**DODATEK č. 7**

Název projektu:	CV Pražovka - rekultivace a modernizace
Evidenční číslo IS MZP:	19962521
Evidenční číslo IS ISPROFID:	115D112000610
Evidenční číslo MŠC 2007:	CZ.1.02/1.2/00/09/0004
Příjemce podpory:	Město Strakonice

Smluvní strany se dohodly na změně předmětu smlouvy spočívající v realizaci dodatečných stavebních prací specifikovaných ve změnových listech, které jsou nedílnou součástí tohoto dodatku:

### OZNÁMENÍ ZMĚNY

Obrázek 2 - Porušená hlavice

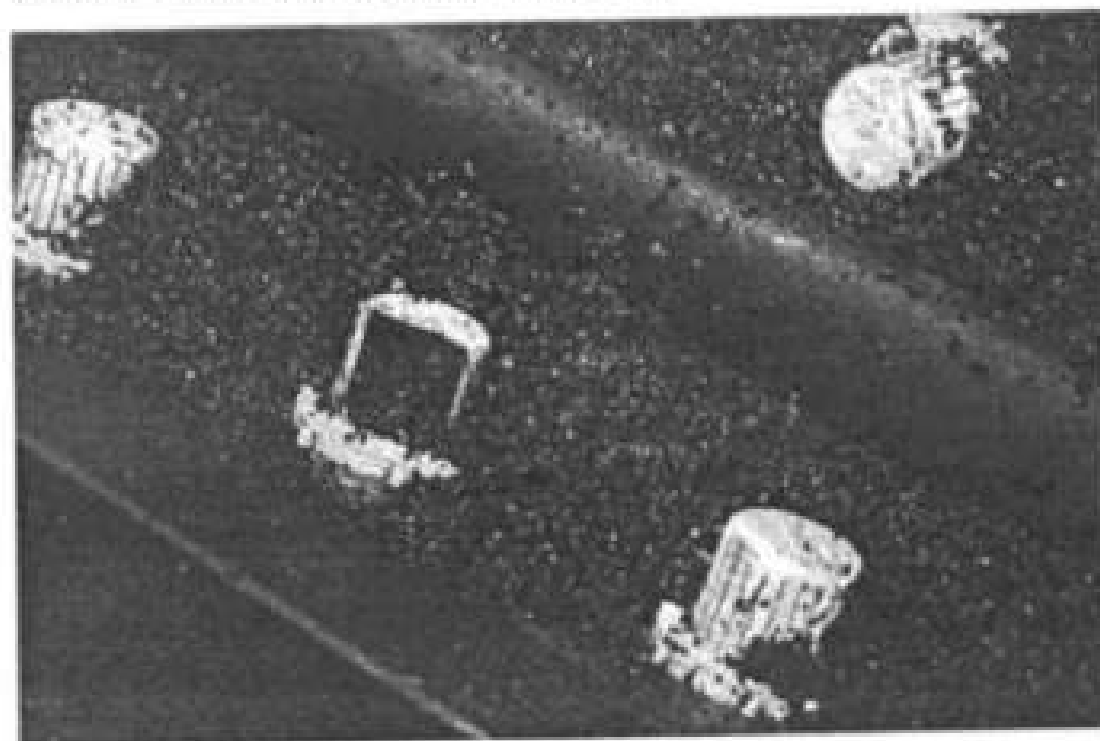
Obrázek 1 - Chybějící hlavice stávajícího dna filtru (2 ks)

Obrázek 4 - Chybějící hlavice

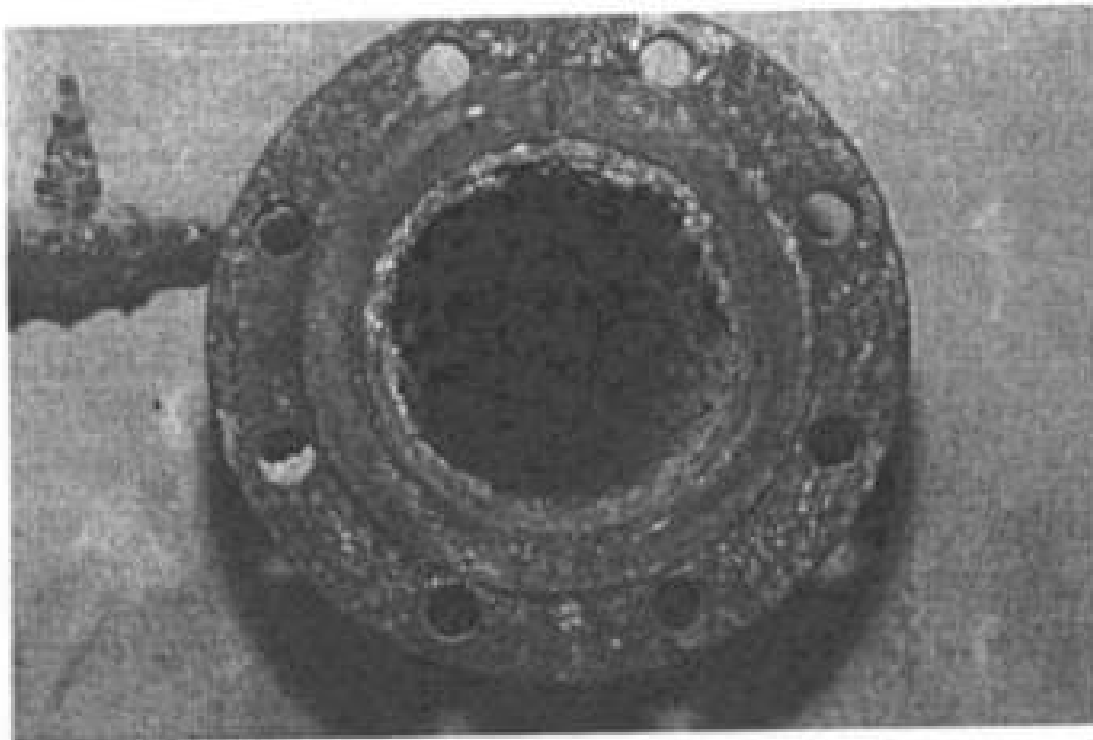
Obrázek 3 - Chybějící hlavice - nalezena v pískové vrstvě nadě dnem

Obrázek 6 - Stav vnějšího povrchu potrubí odtoku filtrované vody po očištění od starých nánosů nážerových hmot. Na povrchu jsou patrné prohlubně způsobené korozi, které zeslabují profil stěny potrubí.

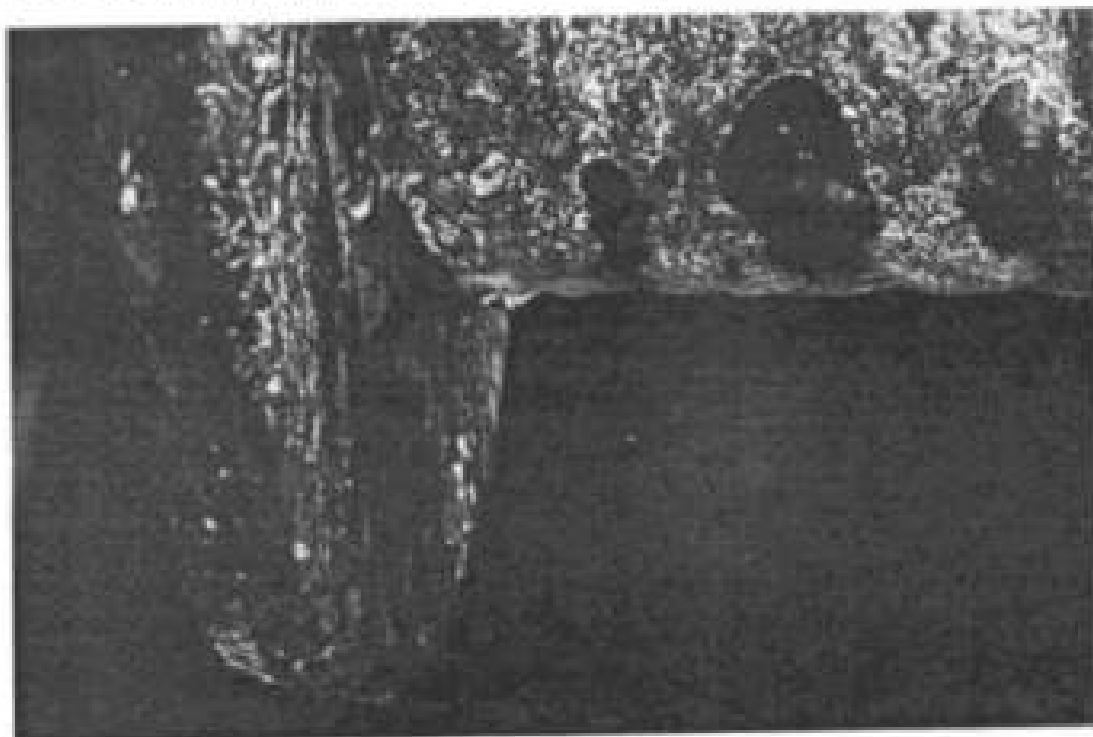
Obrázek 5 - Stav vnitřku potrubí odtoku filtrované vody
